Città di Lucca

REGOLAMENTO URBANISTICO

VARIANTE STRAORDINARIA DI SALVAGUARDIA DEL P.S.

STRALCI CARTOGRAFICI DELLE MODIFICHE APPORTATE

TAV.
NM.9

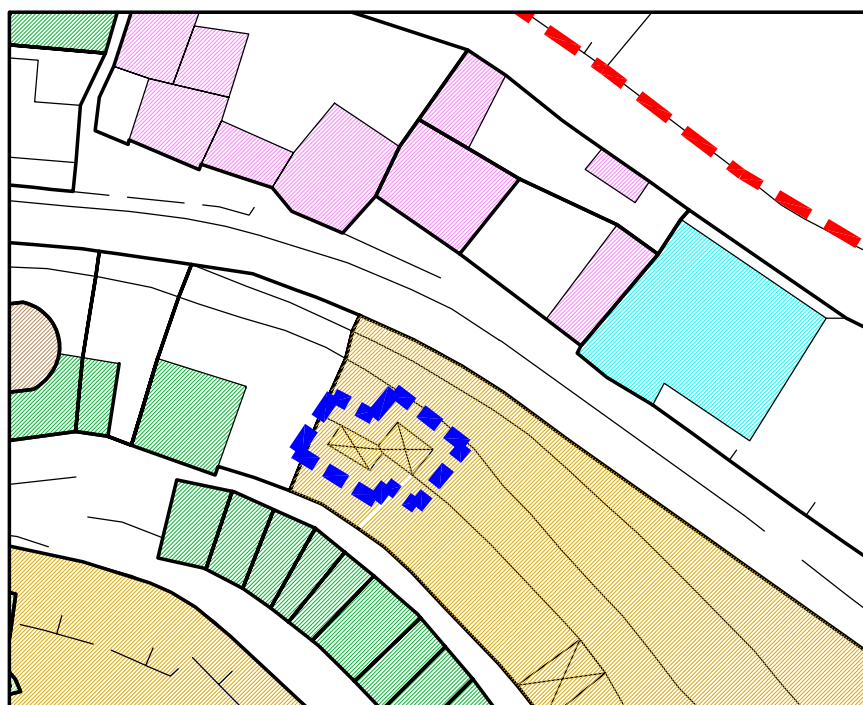
In fase di redazione del Regolamento Urbanistico non è stata assegnata una destinazione ad un fabbricato, risultato essere pertinenza di origine storica.

Si assegna unna destinazione all'area di che trattasi compresa nella tavola URB NM (NM.9) inserendola nella zona urbanistica *aree agricole* dei Nuclei Storici Minori (art. 108.2 delle NTA) circostante.
